東通原子力発電所 津波の評価について (コメント回答)

2022年8月10日
東北電力株式会社

審査会合におけるコメント

【概略・詳細パラメータスタディの評価フロー(概要)】 赤字: 変更箇所

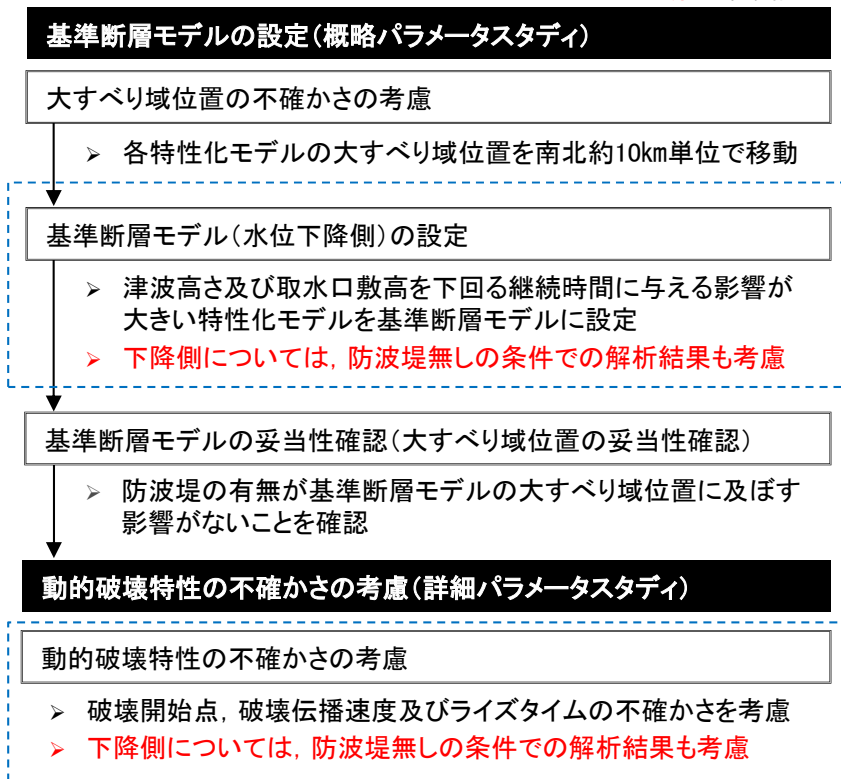
No.	コメント時期	コメント内容
S213	2022年1月28日 第1027回審査会合	水位下降側評価決定ケースの選定について、最大水位下降量を示す波源と補機冷却海水系取水口敷高を下回る時間が最長となる波源は同一にならない場合があることを考慮し、取水口敷高を下回る時間についても整理し、説明すること。

- ・ 発電所に来襲する津波特性及び発電所の立地的特徴を踏まえ、水位下降側の評価に与える影響が大きい十勝沖・根室沖から岩手県沖北部の運動型地震を対象に、水位下降量及び補機冷却系取水口敷高を下回る継続時間の両面から評価した。
- ・ 水位下降側の評価は防波堤の有無の影響が大きいことを踏まえ、基準断層モデル(概略パラメータスタディ)及び詳細パラメータスタディの決定ケースは、防波堤無しの場合の解析結果も考慮して選定した。

【決定ケースの選定方法】

【地震に起因する津波】 十勝沖・根室沖から岩手県沖北部の連動型地震

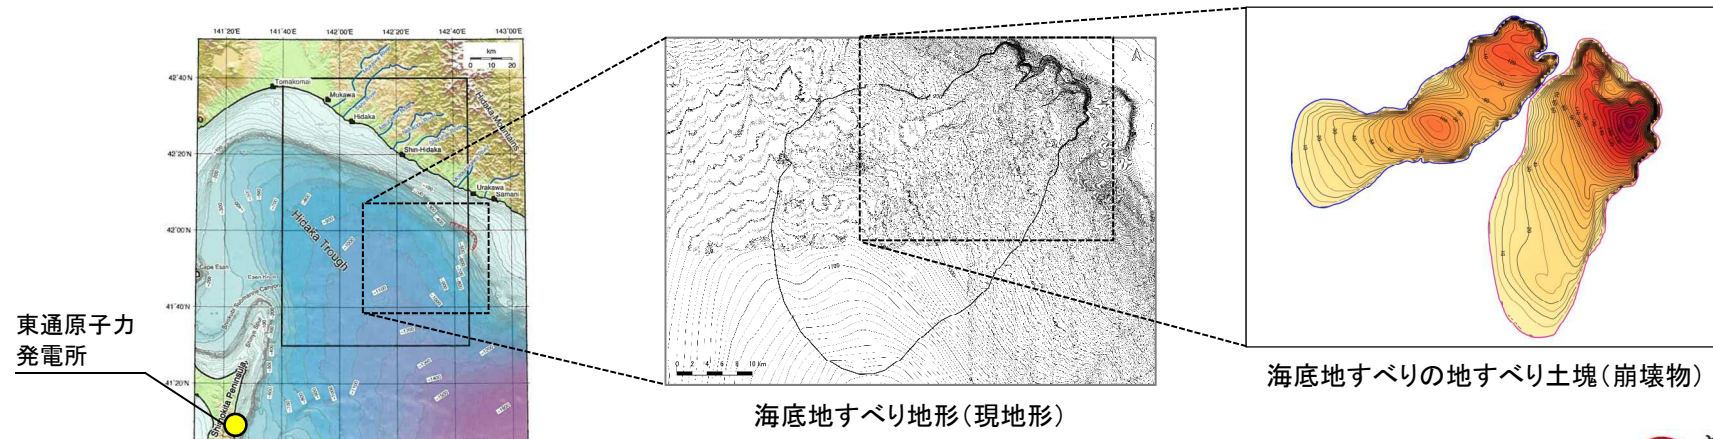
No.	コメント時期	コメント内容
S210	2022年1月28日 第1027回審査会合	地震に起因する津波と地震以外に起因する津波の組み合わせ対象とする波源の選定根拠を資料に明記すること。

■評価対象とする津波波源 <本資料 第三章 第1節>

- 各津波発生要因の最大水位上昇量, 最大水位下降量及び補機冷却海水系取水口敷高を下回る継続時間の決定ケースを対象とした。

■津波水位の評価位置:放水路護岸前面

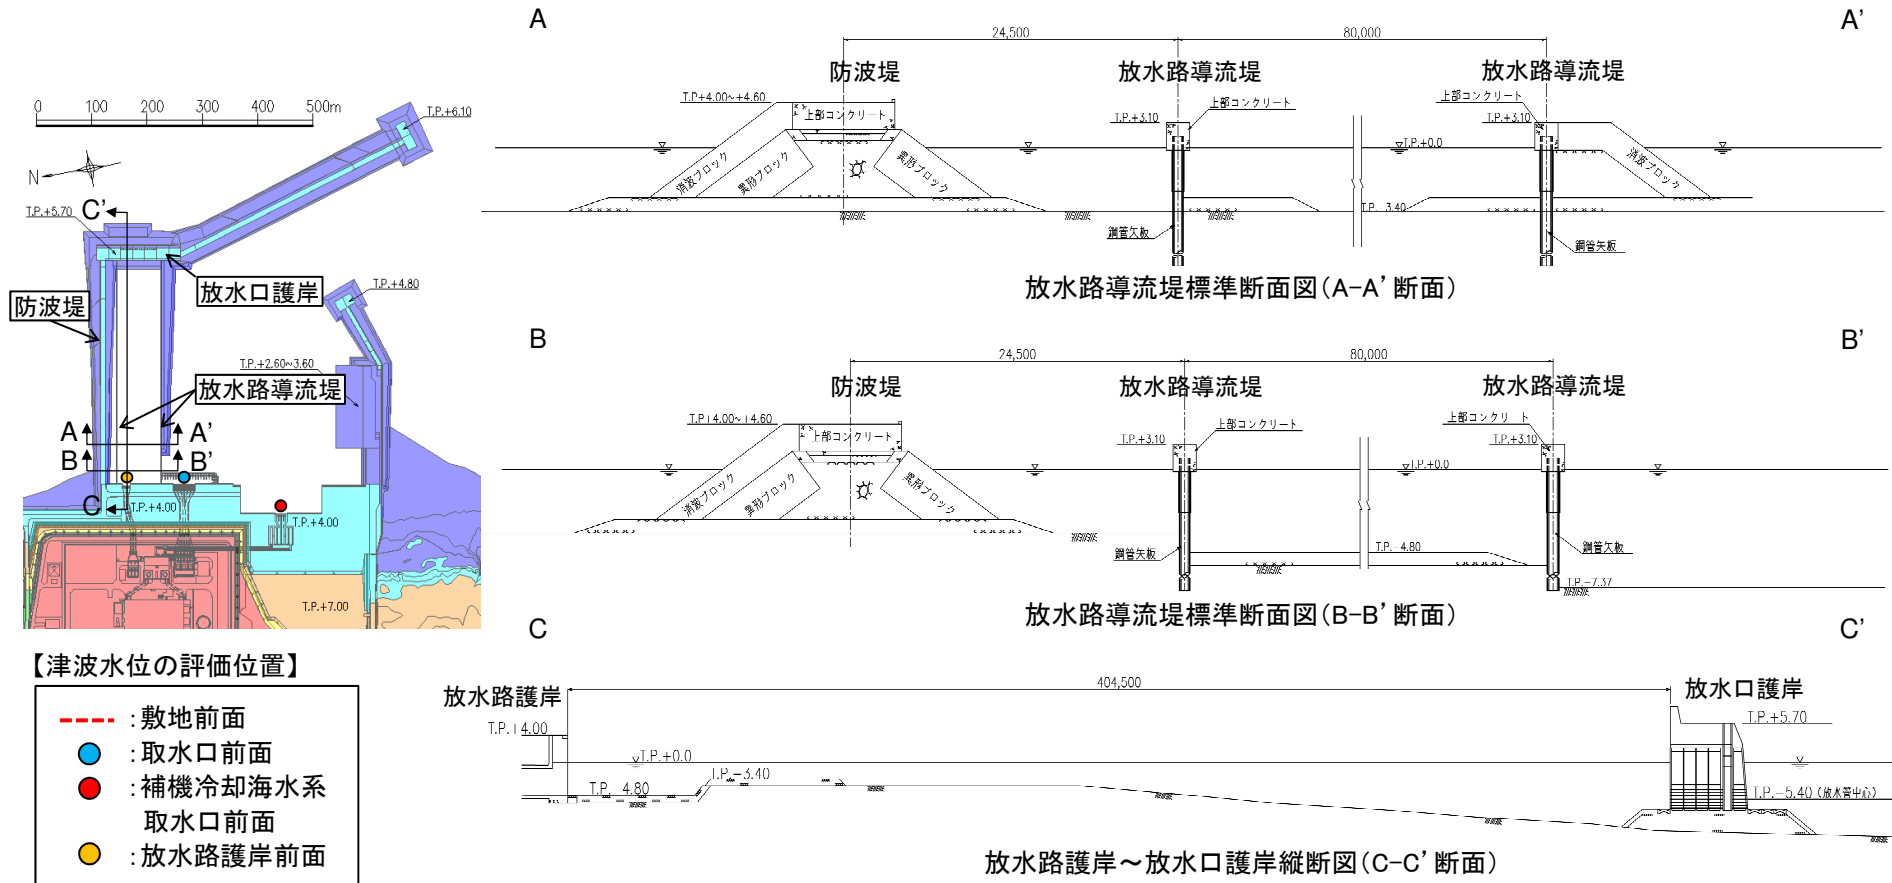
No.	コメント時期	コメント内容
S211	2022年1月28日 第1027回審査会合	連動型地震と日高舟状海盆の海底地すべりの組み合わせ時間を検討する評価地点について、補機冷却海水系取水口前面以外の評価地点も追加すること。

- 放水路護岸前面は、耐震重要施設等が設置された敷地(T.P.+13.0m)への流入経路になることから、水位上昇側の評価位置として設定。
- 放水路護岸前面は高さT.P.+3.1mの放水路導流堤及びT.P.+5.7mの放水口護岸で囲まれた区域内に位置するため、それらを越波しない限り、津波は到達しない。
